COMUNE DI CONEGLIANO  
PROVINCIA DI TREVISO

PIANO DEGLI INTERVENTI

## SCHEDE TECNICHE

VARIANTE ai sensi dell'art. 18 della L.R. 23.04.2004, n. 11 – variante parziale – Efficacia dal

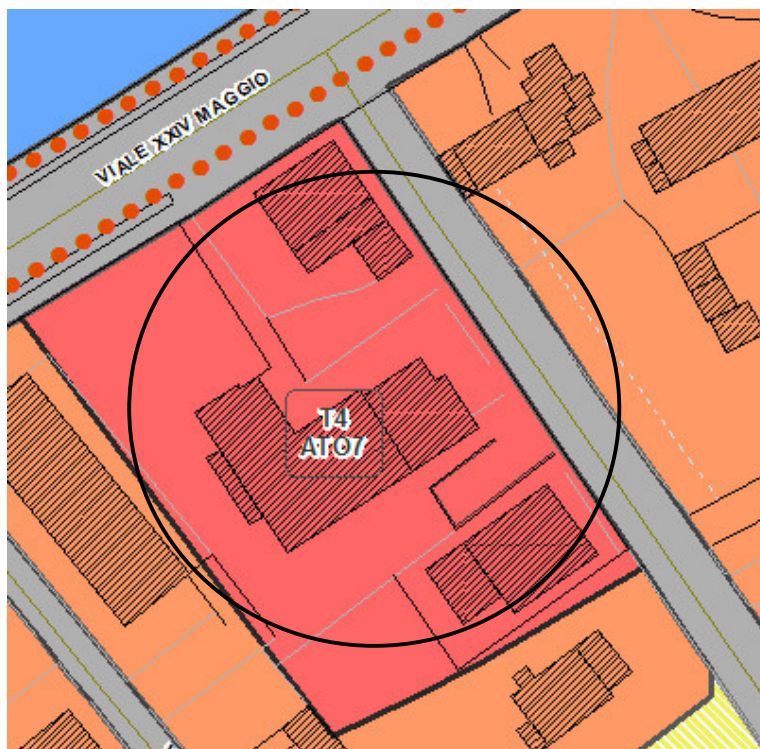
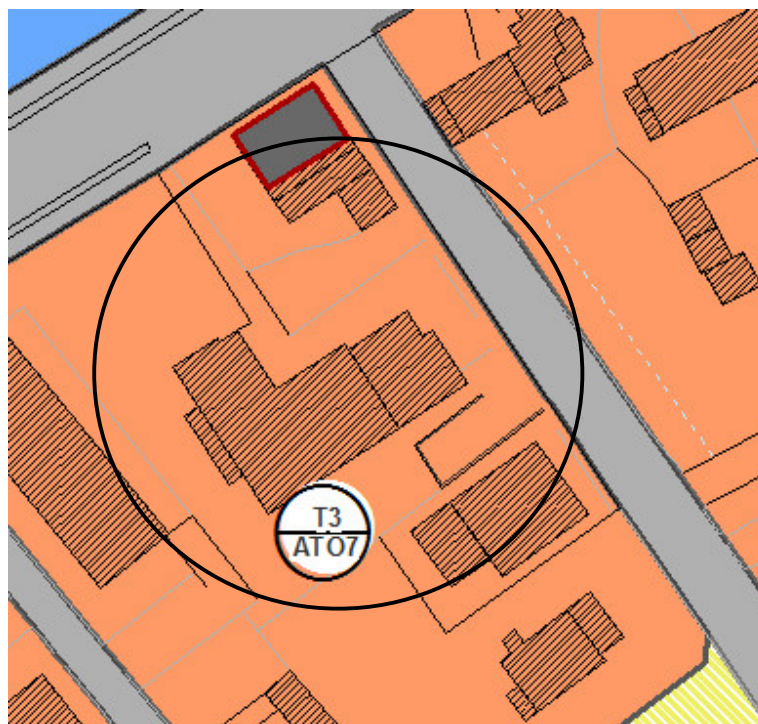
**4.3. Segnalazione:** modifica della destinazione urbanistica dell'area ricadente in “Ambiti di riqualificazione e riconversione identificati come T4”, in tessuto idoneo all'assetto dei luoghi con volumetrie già realizzate e rese agibili.

**Soluzione:** riclassificazione urbanistica dell'area in “T3 - Tessuto consolidato di recente formazione”.

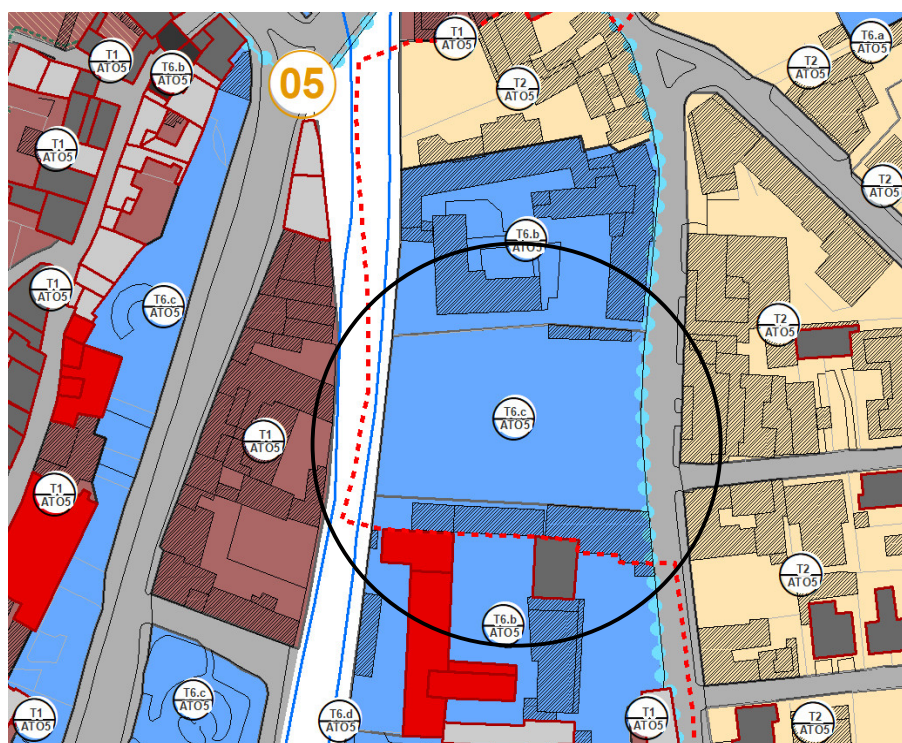
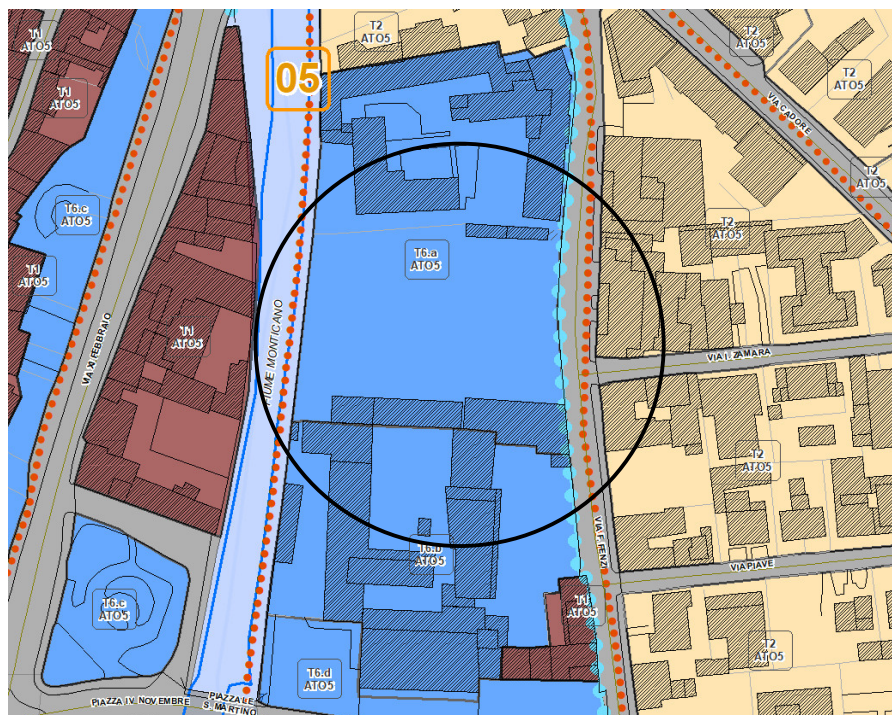
**4.4. Segnalazione:** modifica della destinazione urbanistica di porzione dell'area indicata come "Aree ed edifici per l'istruzione -T6.a" in tessuto conforme all'utilizzo consolidato di questa parte come campo da calcio e parte come area per edifici di interesse comune.

**Soluzione:** riclassificazione dell'area adibita a campo da calcio in "Aree per attrezzature a parco e per il gioco e lo sport T6.c" e in T6.b la parte dell'edificio non più adibito per l'istruzione.

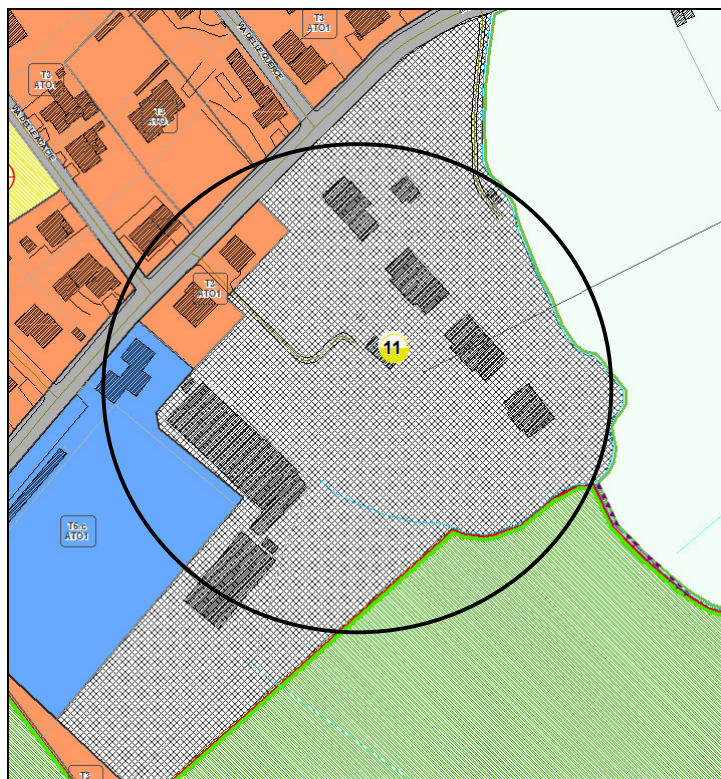
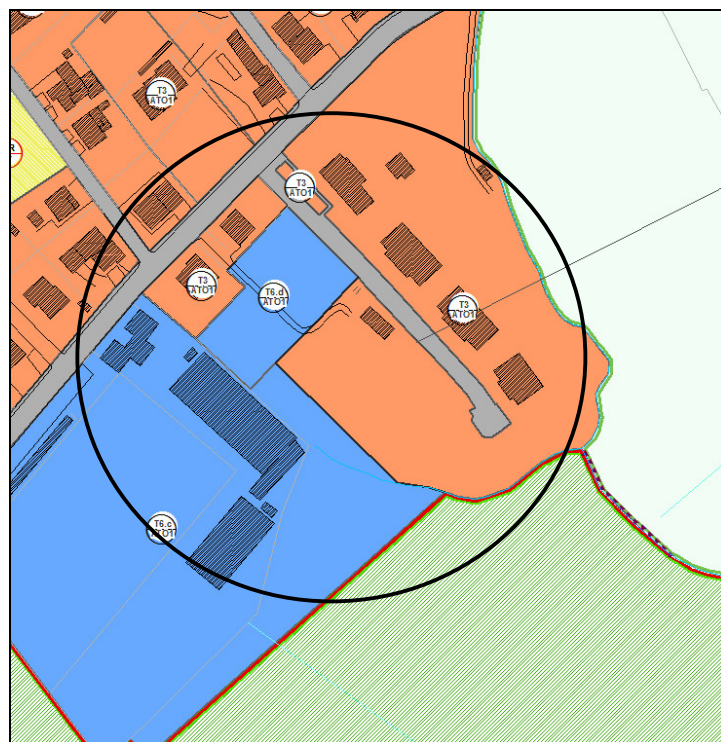
**4.5. Segnalazione:** riclassificazione urbanistica di tutta l'area ricadente in "PUA e comparti edificatori confermati – n.11 Oykos" in tessuto compatibile con lo stato dei luoghi in quanto sia le opere di urbanizzazione che gli edifici previsti sono stati collaudati e resi agibili.

**Soluzione:** riclassificazione urbanistica dell'area in "T3 - Tessuto consolidato di recente formazione".

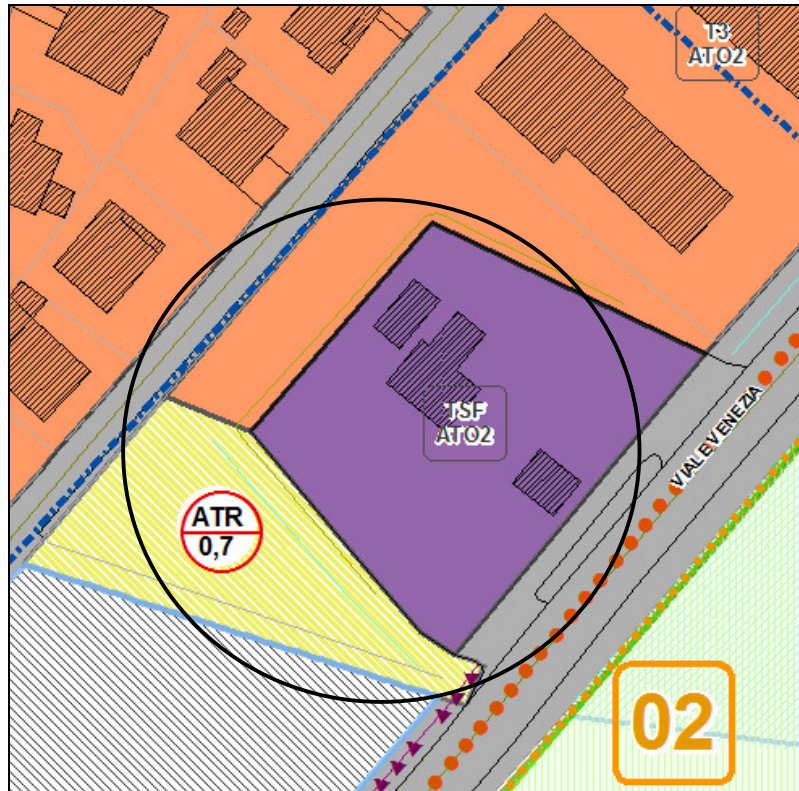
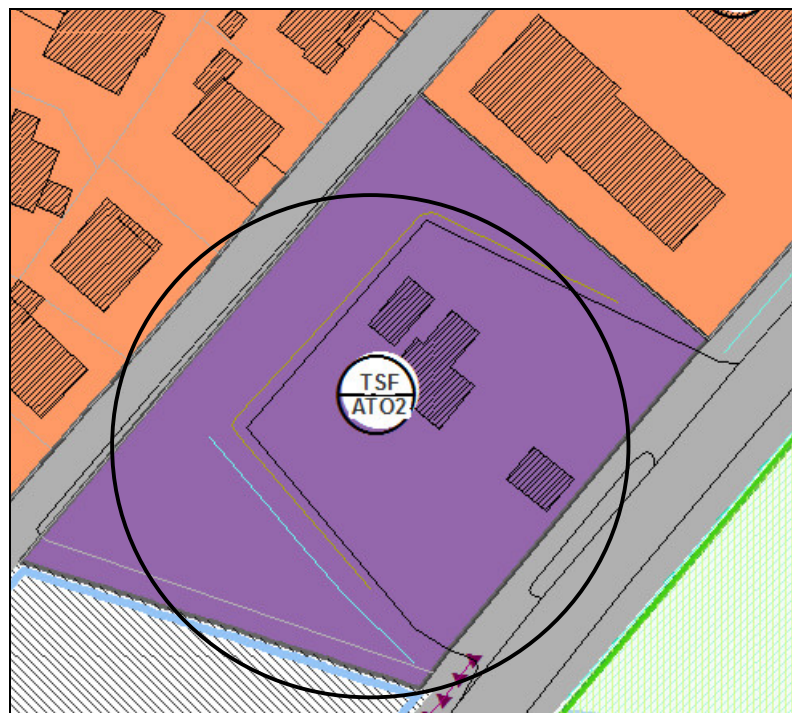
**4.6 Segnalazione:** uniformare tutta l'area catastale di proprietà alla destinazione d'uso prevalente "Tessuto a servizio di strade e ferrovie TSF (ex ZTO D4)";

**Soluzione:** inserimento della modifica richiesta

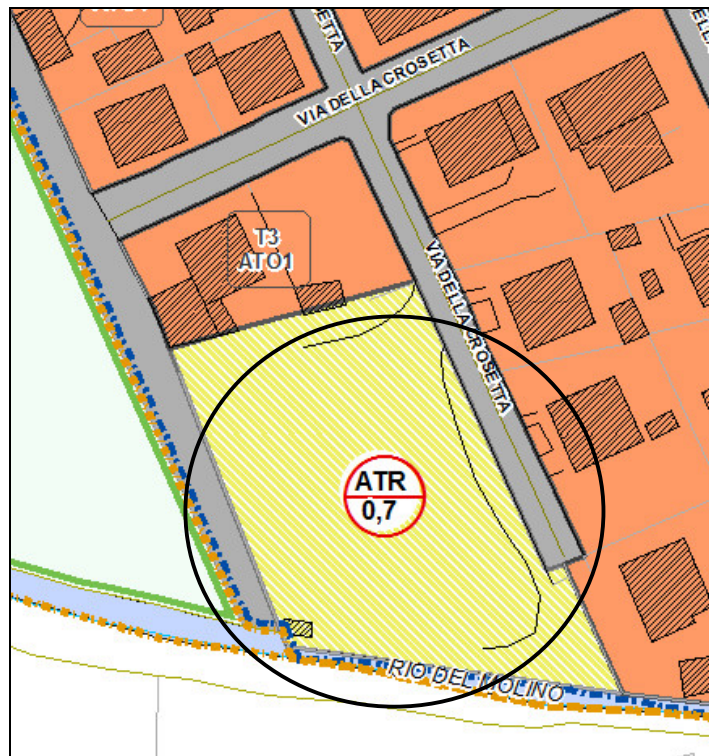
**4.7 Segnalazione:** riclassificazione urbanistica dell'area ricadente in "Ambiti di trasformazione di nuova edificazione" con indice territoriale pari a 0,7 mc/mq in tessuto compatibile con lo stato dei luoghi in quanto gli edifici previsti sono già stati resi agibili.

**Soluzione:** riclassificazione urbanistica dell'area in "T3 - Tessuto consolidato di recente formazione".

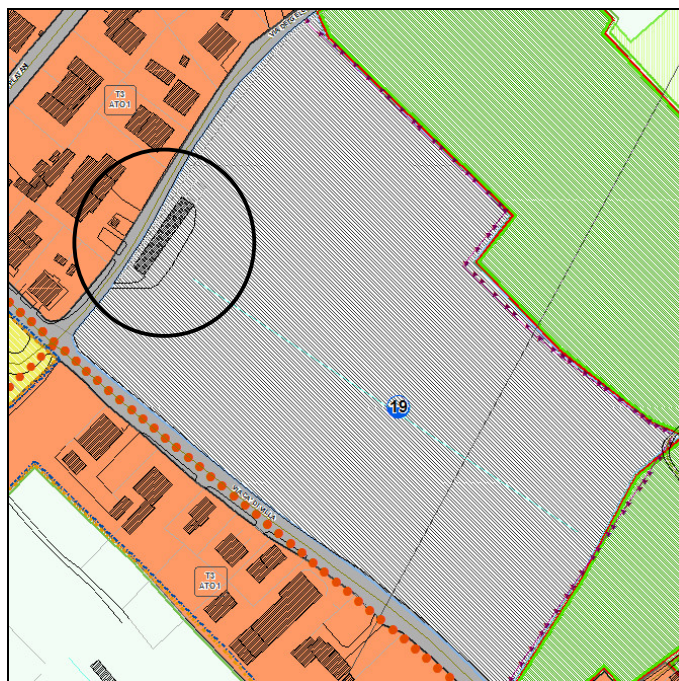
**4.8. Segnalazione:** modifica della destinazione urbanistica dell' "Ambito di trasformazione di nuova edificazione da assoggettare a PUA - n. 7.1 Menarè nord" a seguito richiesta di riclassificazione dell'area ai sensi dell'art. 7 della L.R. n.4 del 16 marzo 2015.

**Soluzione:** riclassificazione urbanistica dei mappali in "T3 - Tessuto consolidato di recente formazione" in quanto insiste il fabbricato ed in "Viabilità" con esclusione degli stessi dall'Ambito 7.1.

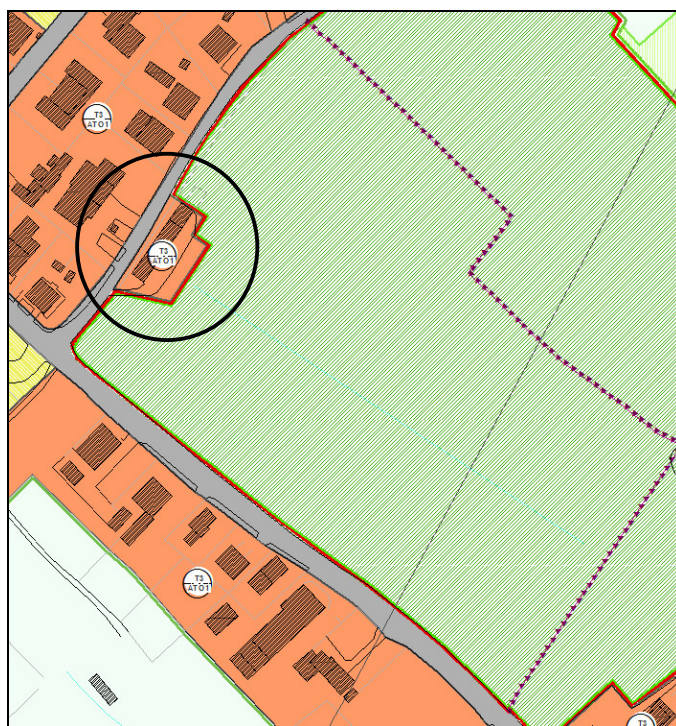
**4.9 Segnalazione:** modifica della destinazione urbanistica dell' "Ambito di trasformazione di nuova edificazione da assoggettare a PUA - n. 19 Campolongo via Ca di Villa est", a seguito richiesta di riclassificazione dell'area ai sensi dell'art. 7 della L.R. n.4 del 16 marzo 2015.

**Soluzione:** riclassificazione urbanistica del mappale in "T3 - Tessuto consolidato di recente formazione" in quanto insiste il fabbricato ed eliminazione del sopraccitato Ambito n. 19.
